WYJAŚNIENIE

pytań w sprawie postępowania przetargowego nr 2.11.2019. Nazwa zadania: Dostawa kompletnego wyposażenia stacji wirówek w oczyszczalni ścieków w Kartuzach

TEMAT: Oczyszczalnia Ścieków - Kartuzy STACJA ODWADNIANIA OSADU		JOTHA S.A. GDANSK	
OPRACOWANIE: PROJEKT TECHNICZNY - ARCHITEKTURA		PROJEKTOWANY: Inż. J. Syciński	SKALA 1 : 50
RYSEK: PRZEKROJ POPRZECZNY A-A		27.12.93 NR PROJEKTU 1/6/93	NR RYSUNKU A-204 AKTUALIZACJA 0

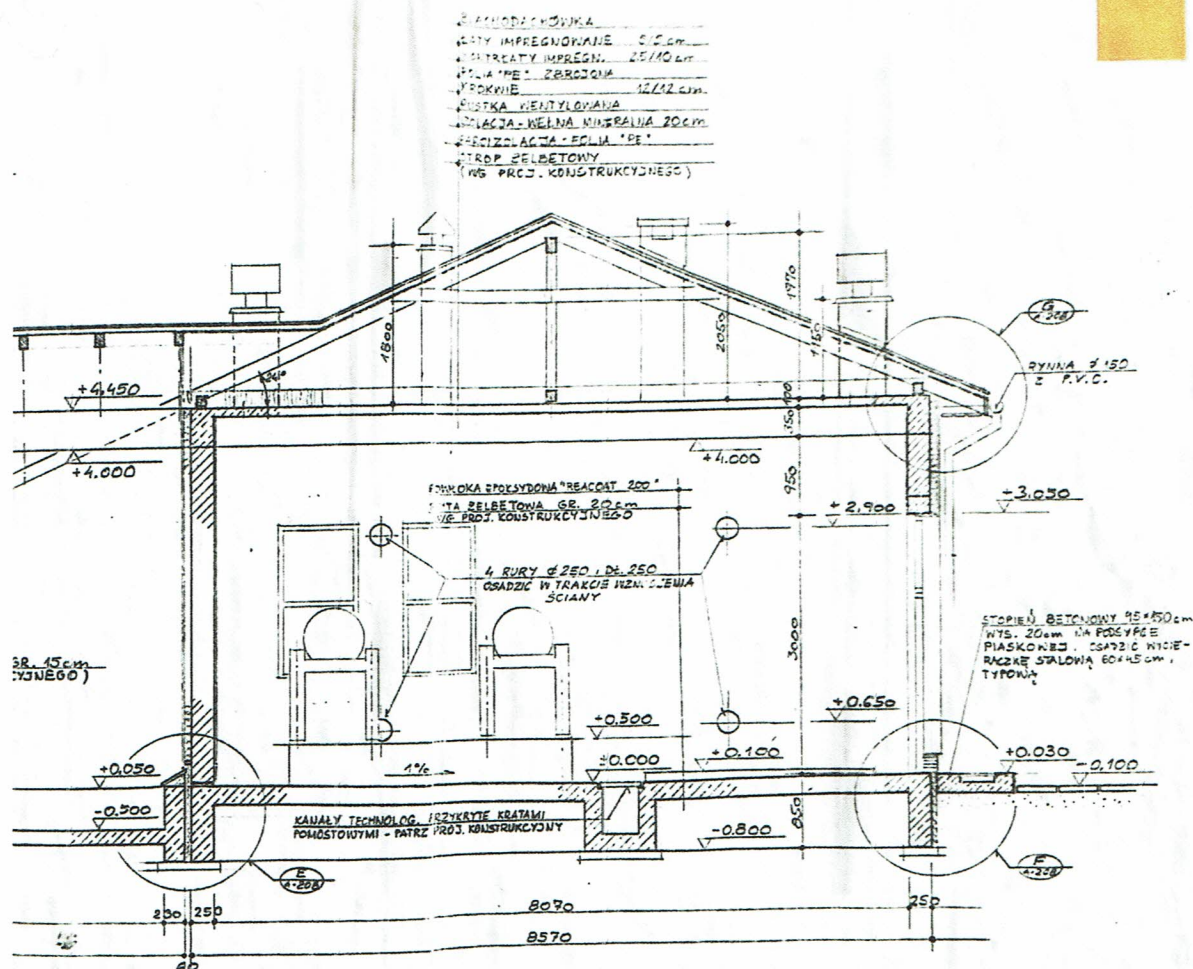
Pytanie 3. Jaka jest wysokość pomieszczenia Stacji odwadniania osadów?

Odpowiedź: Wysokość pomieszczenia stacji wynosi 4m. Poniżej rysunek techniczny z projektu budynku.
